SERVICE BULLETIN NO. MSB36-71

ATA code: 11-30, 52-10
Canopy locking mechanism

On several airplanes, condition and adjustment of the canopy locking mechanism were found to be inadequate. Furthermore there have been individual cases in which the canopy opened after take-off because it had not been properly closed before take-off.

Abbildung 1: Korrektes Einrasten der Blattfeder in der Nut
Figure 1: Proper Engagement of Leaf Spring in Groove

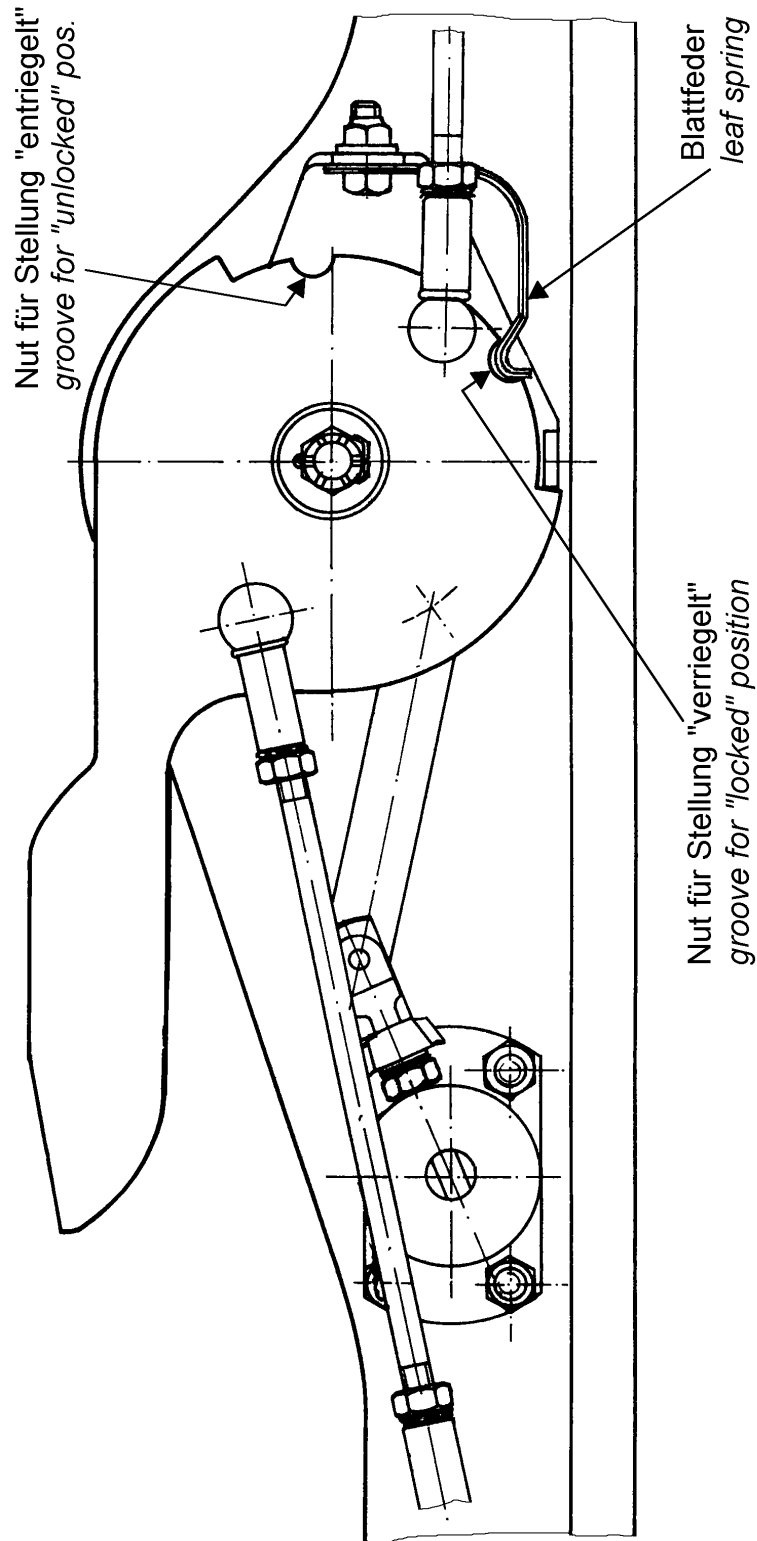
- (c) Einrastmechanismus links und rechts überprüfen (siehe Abb. 1).
 - Blattfeder und Nut auf Verschleiß kontrollieren.
 - Durch visuelle Überprüfung sicherstellen, daß die Feder in Stellung "verriegelt" (roter Hebel ganz vorne) vollständig in die Nut einrastet. Das Einrasten muß bei geöffneter Haube spürbar sein.

- (g) On the canopy frame in the fuselage: check bushes for all 4 locking bolts for excessive wear on the edge (max. 2 mm / 0.08 in, see Fig. 3). If necessary, replace bushes.
- (h) Ensure that the LH and RH locking levers can be moved fully forward with the canopy closed (i.e., as far forward as with the canopy open). Verify proper engagement of the spring by visual inspection (see Fig. 1).
- (i) Install cover.

Figure 2: Adjustment of Locking Bolts

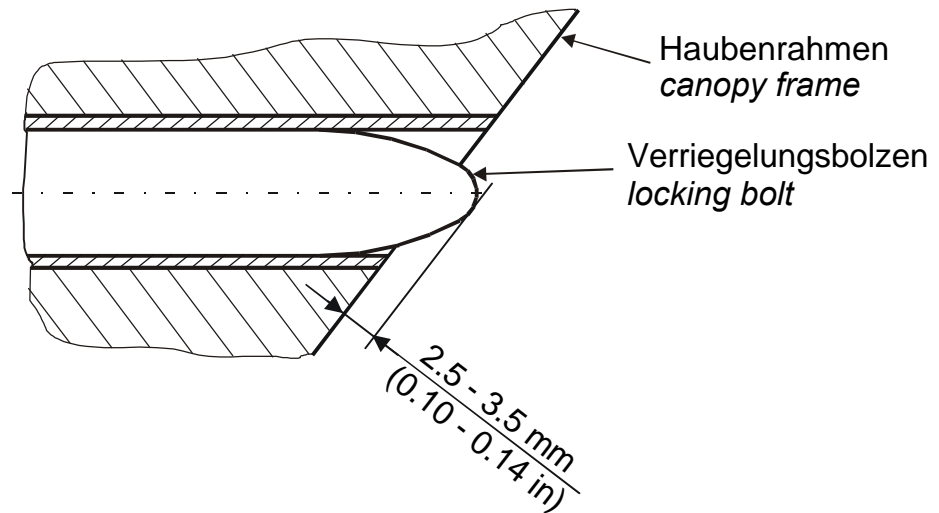
- (f) Sicherstellen, daß alle 4 Verriegelungsbolzen um 2,5 bis 3,5 mm aus der Haubenrahmenkontur ragen, wenn die Hebel in Stellung "entriegelt" einrasten (siehe Abb. 2).

1. Inspection of canopy locking mechanism on both sides.
 - (a) Remove LH and RH cover (3 Phillips screws each).
 - (b) Check LH and RH locking mechanism for corrosion and insufficient lubrication. Also refer to Service Information No. SI36-004.
 - (c) Inspect LH and RH snap-in mechanism (see Fig. 1).
 - Check leaf spring and groove for wear.
 - Ensure by visual inspection that the spring engages in the groove completely when the red lever is in the "locked" (full forward) position. Snap-in must be noticeable when the canopy is open.
 - (d) Check lock wire for canopy jettison mechanism for damage.
 - (e) Ensure that the 4 locking bolts are not lubricated.
 - (f) Ensure that all 4 locking bolts protrude from the canopy frame contour by 2.5 to 3.5 mm (0.10 to 0.14 in) when the levers catch in the "unlocked" position (see Fig. 2).

If necessary, adjust position of the bolts (at those connection rods which are connected to the red locking levers). The threads on both ends of each connection rod must be screwed into the mating parts at least 5 mm (0.2 in) deep. If this is not possible, then longer connection rods must be installed (front: part no. 123661, rear: part no. 128481).
